VEDOUcí PROJEKTANT	ZODPOVĚDNÝ PROJEKTANT	VYPRACOVAL	KONTROLA
ING.M.NAVRÁTILOVÁ	ING.J.LAŽA	ING.J.LAŽA	ING.M.NAVRÁTILOVÁ
OBJEDNATEL	SMO, MĚSTSKÝ OBVOD MORAVSKÁ OSTRAVA A PŘÍVOZ		
MAPOVÉ LISTY	OSTRAVA 8-0/13, OSTRAVA 8-0/14, OSTRAVA 9-2/31,		
NÁZEV AKCE	Vytvoření parkovacích míst - podélné stání na ul. Hornopolní		
NÁZEV VÝKRESU	Návrh změny dopravního značení		
DATUM	listopad 2013		
MĚŘITKO	1 : 500		
STUPEŇ	C. OBJEDNÁVKY		
Č. OBJEDNÁVKY	0519/2013/OlaMH		
FORMAT	6 x A4		
SOUPRAVA	ČÍSLO VÝKRESU		
	1.0

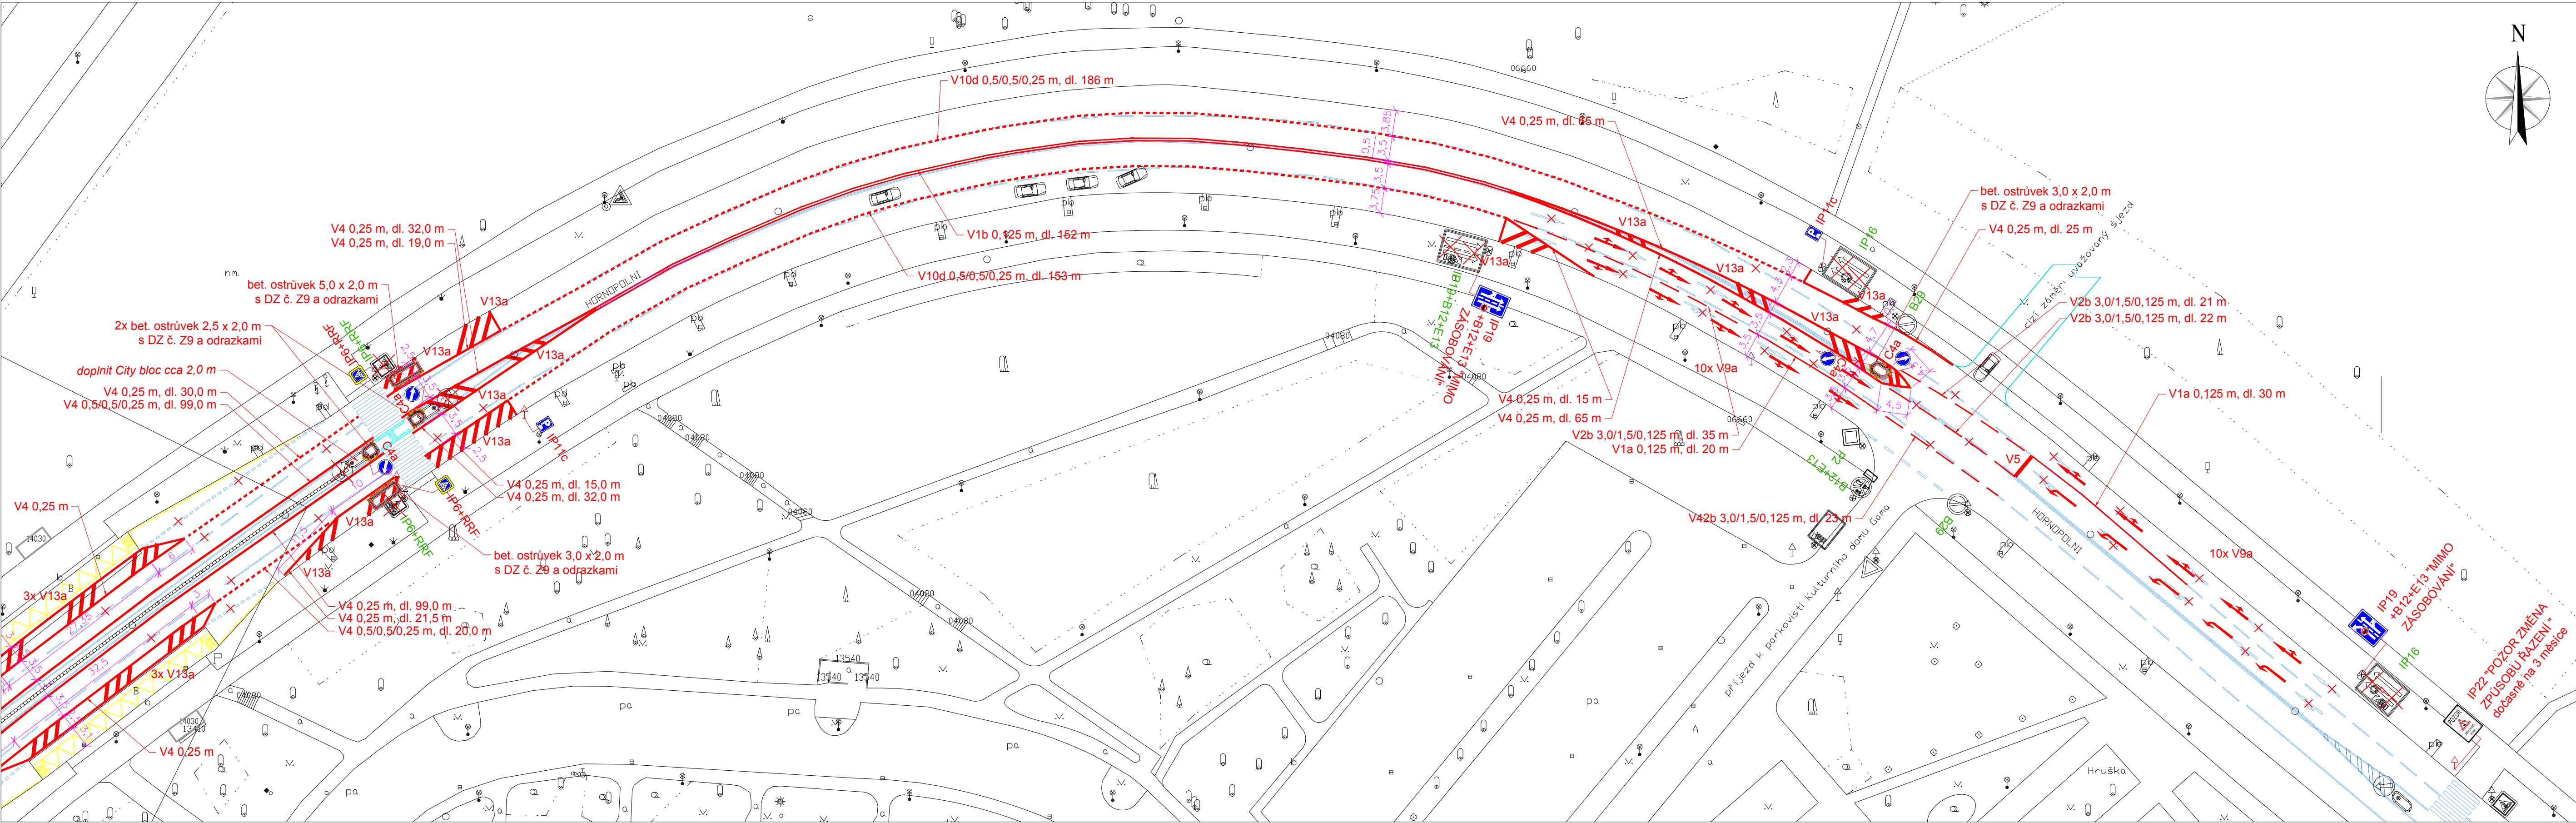
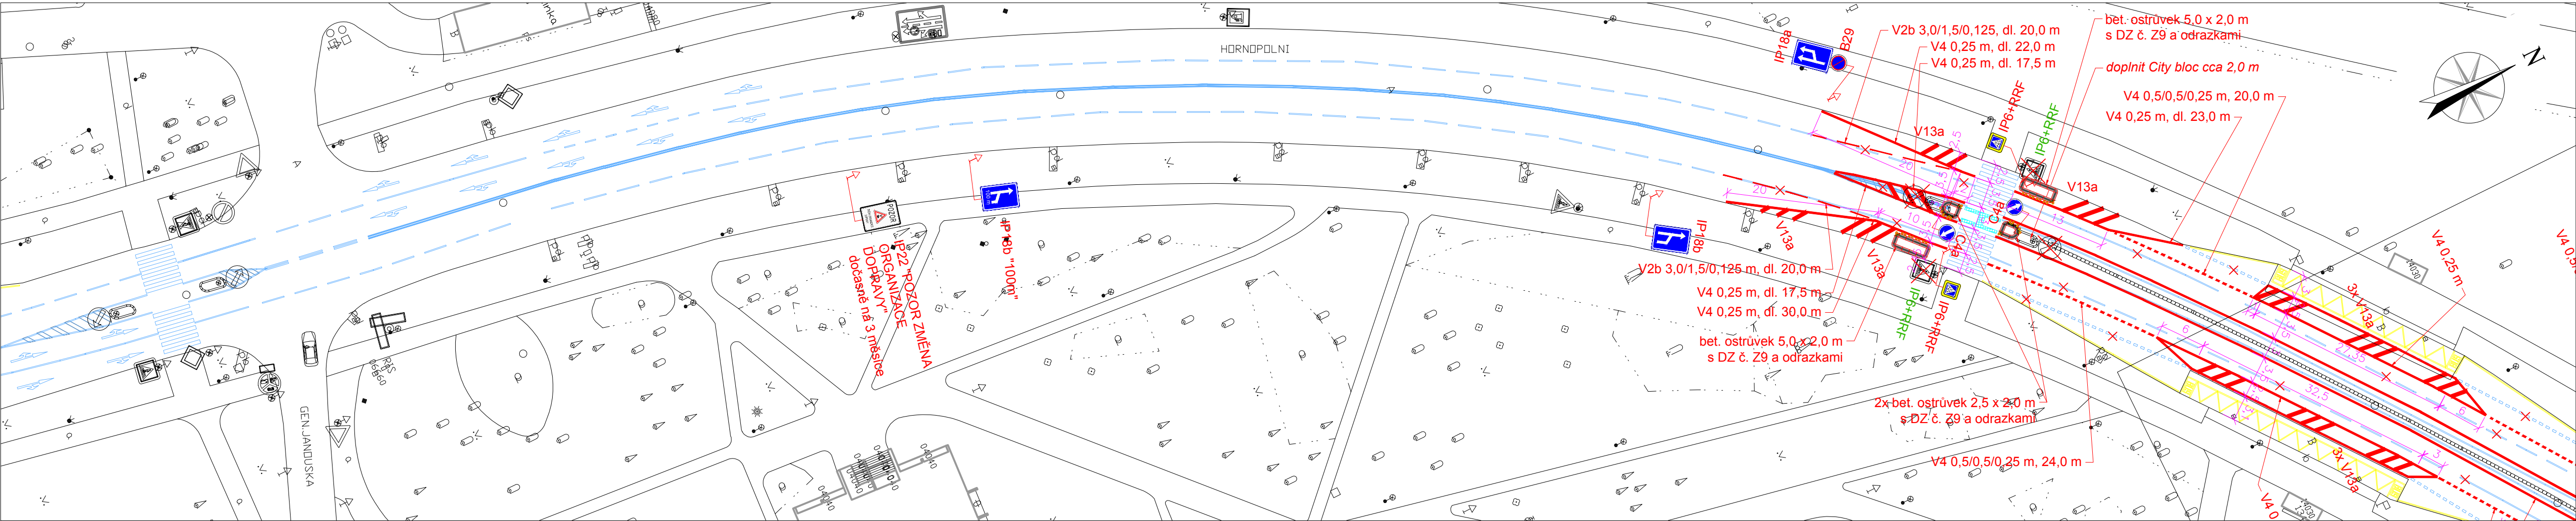
K návrhu změny DZ se Policie ČR DI Ostrava vyjádřila v souladu se silničním zákonem dle § 77/1c dne 13. 11. 2013 pod č.j. KRPT-1690-268/ČJ-2013-070706-MS se závěrem: "PČR DI MŘ Ostrava vzhledem k bezpečnosti silničního provozu nesouhlasí se zřízením podélného parkovacího stání ve vnitřním oblouku místní komunikace ul. Hornopolní (ve směru jízdy k ulici Várenské)." Originál vyjádření je součástí prvního pare.
